Povodí Ohře

Váš dopis zn.: POV-2018-072
Ze dne: 04.06.2018
Naše zn.: POH/25593/2018-2/032100

Datum: 31.07.2018

„K1701 Stavební úpravy komunikací okrsků ul. Vančurova, Seifertova, Máchova, Josefa Hory v Litvínově – 2. etapa“ v k. ú. Horní Litvínov

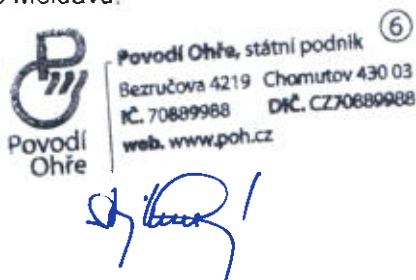
5. Před zahájením prací bude stavebníkem pořízena fotodokumentace stavu pozemku p. č. 1763/17 v k. ú. Horní Litvínov.
6. Drenážní trubky budou uloženy po směru toku pod úhlem 60° a budou po ukončení stavebních prací zařízeny zároveň s terénem. Dotčený pozemek p. č. 1763/17 v k. ú. Horní Litvínov bude po ukončení prací uveden do původního stavu.

7. V místě zaústění drenáže do koryta vodního toku Poustevnický potok IDVT 10107872 nebude použit šterkový pohoz.
8. Případné napadávky do koryta vodního toku Poustevnický potok IDVT 10107872 během realizace stavby neprodleně odstraní z koryta vodního toku investor stavby na své náklady.
